DODATEK č. 1
ke Smlouvě o dílo ze dne 17.10.2022
(dále jen Dodatek)

na zhotovení díla „**III/29840 Opočno, Broumar**“.

Změnový list č. 1

Část stavby dotčená změnou: SO 302, SO 102

ZMĚNA – ÚPRAVA OBJEKTU „SO 302 NÁTOK NA SÁDKY“ a „SO 304 DEMOLICE“

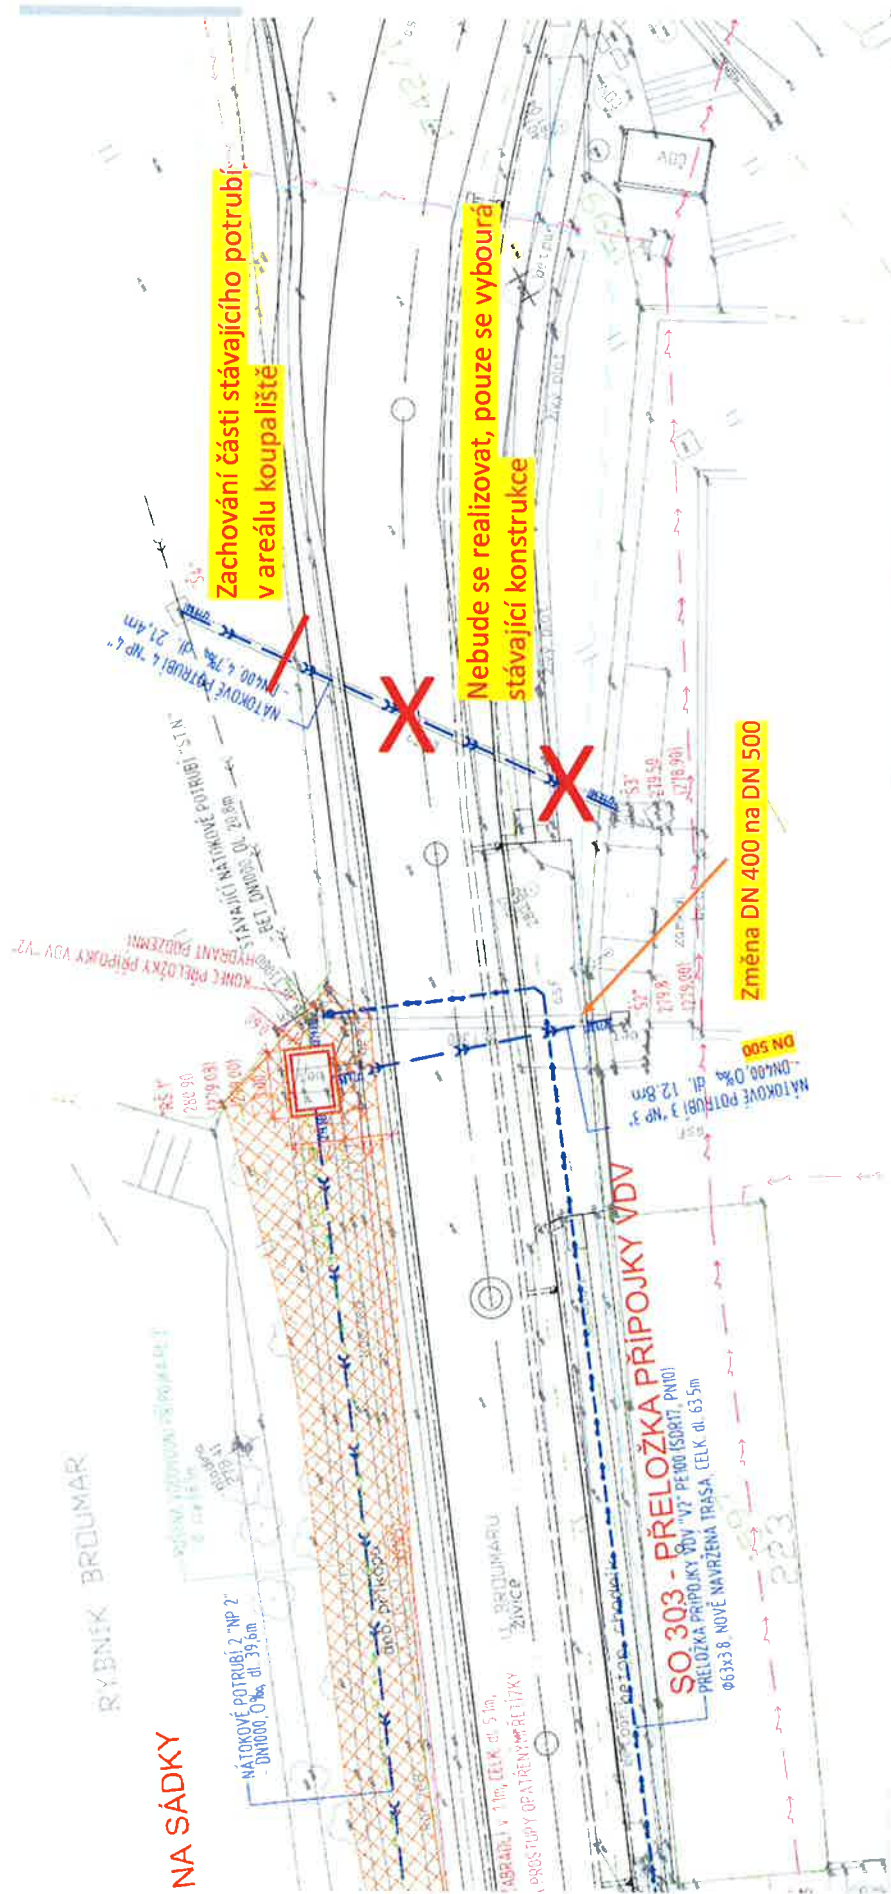
- Na druhém kontrolním dni konaném dne 4.4.2023 byl ze strany provozovatele sádek vznesen požadavek na úpravu technického řešení nátoky na sádky – stavební objekt SO 302. Projektované potrubí jedné větve (mezi rozdělovací šachtou a objektem sádek) DN 400 bude nahrazeno potrubím DN500 při zachování navržené trasy. Zároveň nebude realizována druhá větev nátokového potrubí (mezi šachtou Š4 na stávajícím nátokovém potrubím a areálem sádek). Nové řešení umožní uživatelsky pohodlnou a plně funkční obsluhu manipulace s vodou v sádkách.

C 1. Z požadavku provozovatele sádek dochází ke změně SO 302 – nátok na sádky. Potrubí DN 400 se vypouští a mění se dimenze potrubí z rozdělovací šachty na DN 500 viz příložený nákres. Zhotovitel zpracuje návrh změnového listu. K navrhované změně se vyjádří projektant v rámci ZL. **Probíhá, zůstává ve sledování**

OPĚRNÁ STĚNA POD CHODNÍKEM - PŘED MOSTEM

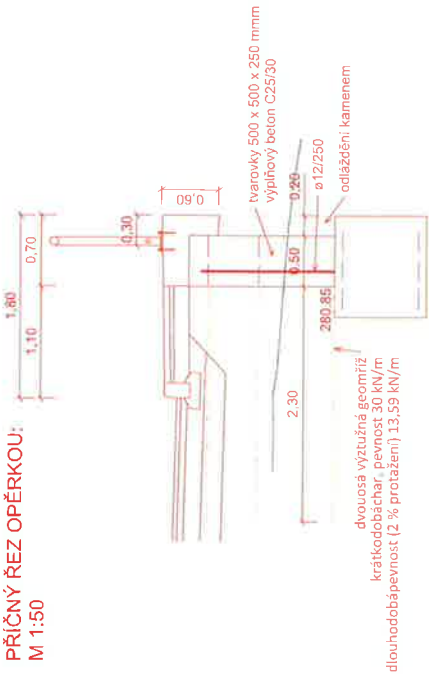
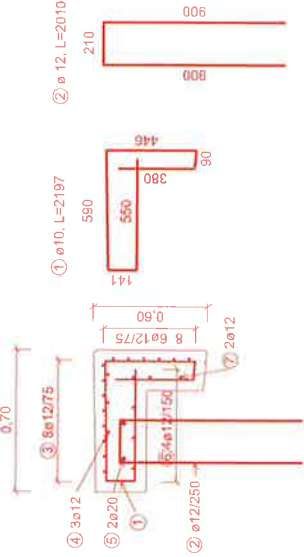
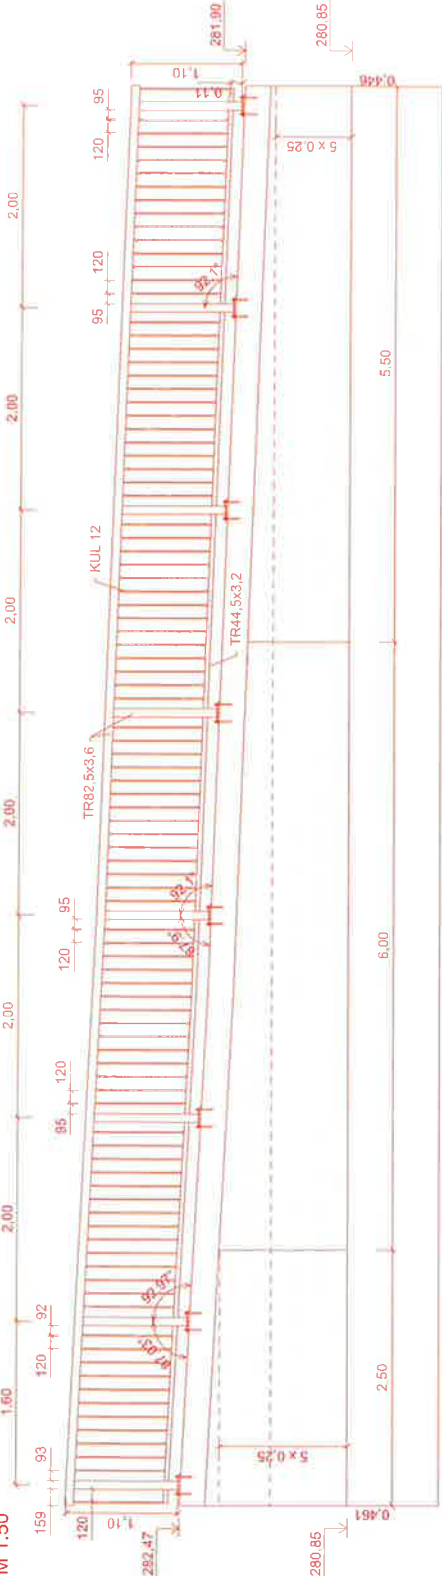
- U stavebního objektu SO 102 Chodník dochází k vícepracím spojených se zbudování opěrných zdí v blízkosti mostu – stavebního objektu SO 201, jehož investorem je Královéhradecký kraj. U mostu bylo zjištěno, že vrchol klenby je zhruba o 0,42 m výše, než se předpokládalo v původní dokumentaci PDPS. Z tohoto důvodu bylo nutné novou nosnou konstrukci posunout výše. Navýšení nivelety mostu vyvolává nutnost navýšení nivelety přilehlého chodníku. Navázání chodníku na okolní terén již není možné řešit zemním svahem, z důvodu stability a bezpečnosti užívání je nutné zbudovat opěrné zdi a příslušné římsy.

Vzhledem k úpravě nivelety mostu a s tím související úpravou výškového řešení silnice bylo nutné upravit i výškové řešení chodníku. Pro překonání výškového rozdílu byly navrženy stěny dle přiložených výkresů.
